INFORMATION TECHNIQUE

TI0521

SiLine Snack S/M

Bruit de fonctionnement élevé

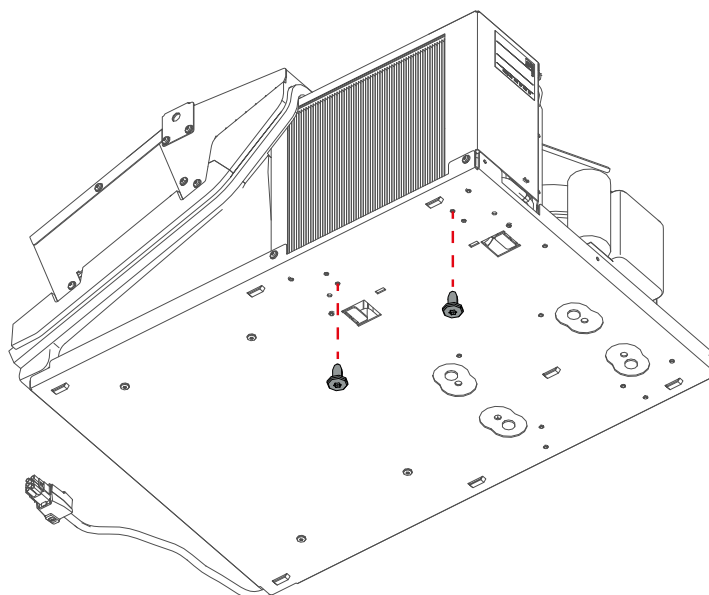
Dans de rares cas, un fort bruit de fonctionnement des distributeurs à snack SiLine peut se produire. La raison en est le condenseur de l'unité de refroidissement, qui s'est déplacé de sa position d'installation. Le condenseur déplacé fait vibrer d'autres composants.

Nous recommandons de fixer le condenseur à l'aide de deux vis à tête fileté M5 x 10. Cela empêche le condenseur de se déplacer à nouveau et assure un fonctionnement silencieux du distributeur.

Le condenseur a été sécurisé contre le glissement départ usine depuis mars 2021.
